Abwägung zum Bebauungsplan Nr. 074 „Erweiterung Feuerwehrgerätehaus Kelzenberger Straße “
 hier: Beteiligung nach § 4 Abs. 1 BauGB – Beteiligung der Behörden und sonstigen Träger öffentlicher Belange

Aktenzeichen :
22.5-3-51620 12-362/20

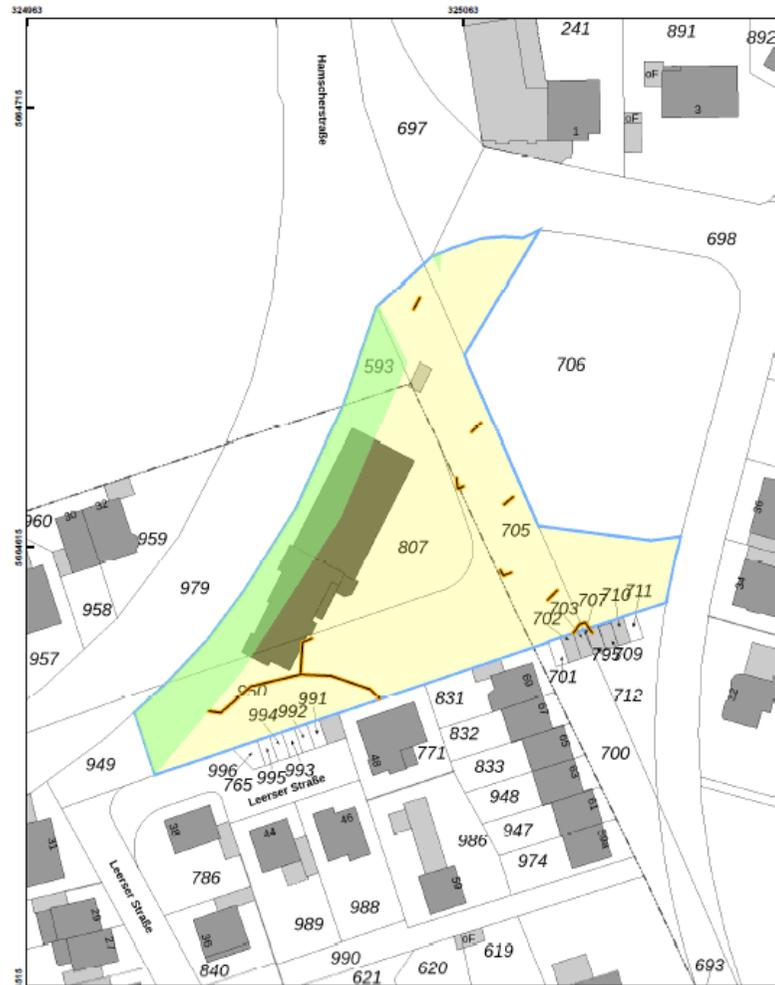
<p>Erftverband 6 in 50126 Bergheim, zu stellen.</p> <p>Es wurden bereits entsprechende Hinweise in den Textlichen Festsetzungen unter "Kennzeichnungen-Grundwasser" und der Begründung unter "9.1 Grundwasser" aufgenommen.</p>		
3	<p>Bezirksregierung Düsseldorf: Dez. 22 Gefahrenabwehr, Ha- fensicherheit, Kampf- mittelbeseitigung</p>	<p>Luftbilder aus den Jahren 1939 - 1945 und andere historische Unterlagen liefern Hinweise auf einen konkreten, in der beigefügten Karte dargestellten Verdacht auf Kampfmittel. Ich empfehle die Überprüfung der Militäreinrichtung des 2. Weltkrieges (Laufgraben), sofern diese nicht vollständig innerhalb der geräumten Fläche liegt. Eine darüber hinausgehende Untersuchung auf Kampfmittel ist nicht erforderlich. Die Beauftragung der Überprüfung erfolgt über das Formular Antrag auf Kampfmitteluntersuchung.</p> <p>Sofern es nach 1945 Aufschüttungen gegeben hat, sind diese bis auf das Geländeneiveau von 1945 abzuschleifen.</p> <p>Erfolgen Erdarbeiten mit erheblichen mechanischen Belastungen wie Rammarbeiten, Pfahlgründungen, Verbauarbeiten etc. empfehle ich eine Sicherheitsdetektion. Beachten Sie in diesem Fall auf unserer Internetseite das Merkblatt für Baugrundeingriffe.</p> <p>Weitere Informationen finden Sie auf unserer Internetseite.</p>	<p>Die Stellungnahme wird berücksichtigt.</p> <p>Ein Hinweis bzgl. der empfohlenen Überprüfung auf Kampfmittel und der empfohlenen Sicherheitsdetektion bei Erdarbeiten mit erheblichen mechanischen Belastungen wird in den Bebauungsplan aufgenommen.</p> <p>Die Empfehlung der Überprüfung der Militäreinrichtung (Laufgraben) wird an das zuständige Amt weitergeleitet.</p>	<p>Die Stellungnahme wird berücksichtigt.</p>
